Parco Eolico "Energia Caldarola" costituito da 12 aerogeneratori della potenza unitaria di 5,0 MW per una potenza complessiva dell'impianto pari a 60,0 MW integrato con un sistema di accumulo della capacità di 20,0 MW e delle relative opere di connessione alla RTN sito nei Comuni di Caldarola e Camerino (MC) – **Codice procedura (ID\_VIP/ID\_MATTM): 9257**

**OGGETTO: Osservazioni di Lipu sul progetto “Parco Eolico ‘Energia Caldarola’ costituito da 12 aerogeneratori della potenza unitaria di 5,0 MW per una potenza complessiva dell’impianto pari a 60,0 MW integrato con un sistema di accumulo della capacità di 20,0 MW e delle relative opere di connessione alla RTN sito nei Comuni di Caldarola e Camerino (MC). Codice pratica MYTERNA n. 202102245” - Codice procedura (ID VIP/ID MATTM): 9257**

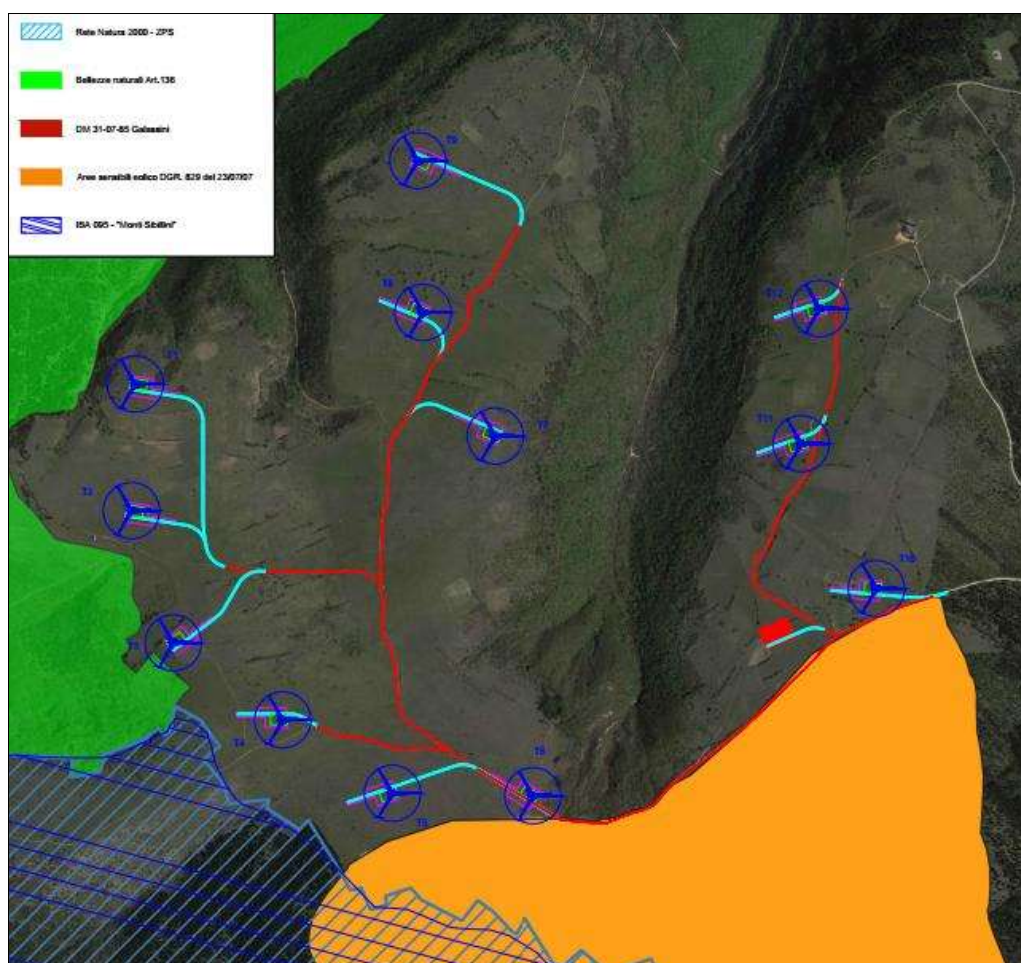
Lo Studio, inoltre, non analizza gli effetti legati al disturbo e non considera l'estrema vicinanza di diversi aerogeneratori alla ZPS. Come si può desumere dalla figura sotto (FLS-CLD-LO.10.B) oltre al più vicino T3 (a 200 m), risultano molto vicini anche T4, T5, T6 e T2 (probabilmente nel raggio di 1 km dalla ZPS) e quindi sarebbe stato opportuno considerare tutti gli effetti generati dagli interventi in fase di cantiere (realizzazione di piazzole, fondazioni, di nuova viabilità, in celeste, e dell'adeguamento della viabilità esistente, in rosso) e di esercizio. Peralto anche le attività collegate all'interramento dell'elettrodotto risultano localizzate nelle vicinanze del sito Natura 2000.
